改善箇所説明図

(代表車種：KK-MK122BS 改)

後軸用軌道走行装置取付けフレーム

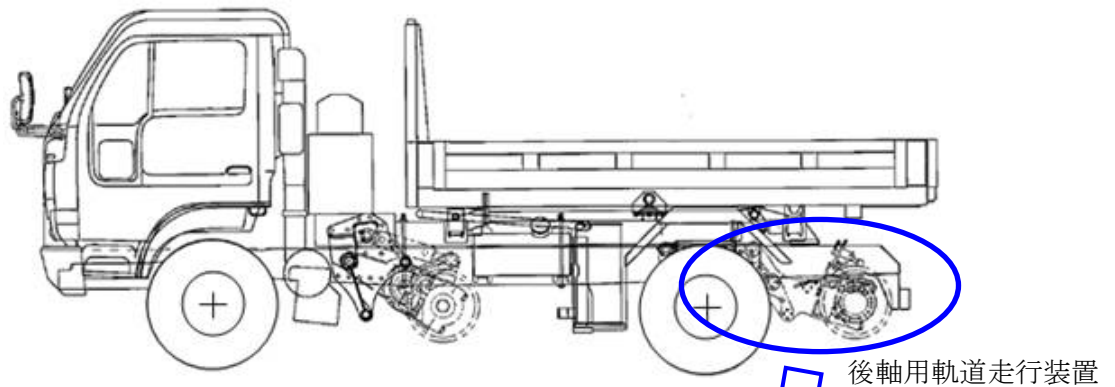
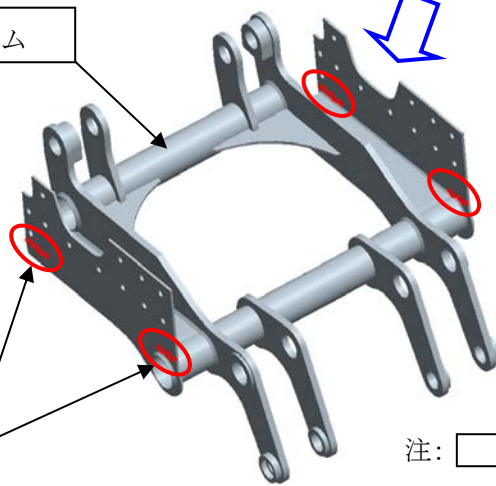
基準不適合発生箇所

軌道兼用車に改造した車両において、後軸用軌道走行装置を取付けるフレーム強度が不足しているため、当該フレームに亀裂が生じるものがある。そのため、そのままの状態で使用を続けると、後軸用軌道走行装置が脱落するおそれがある。

改善措置の内容：全車両、後軸用軌道走行装置取付けフレームを対策品と交換する。

識別：対策品の前方左側に刻印「780」を打刻することで識別する。
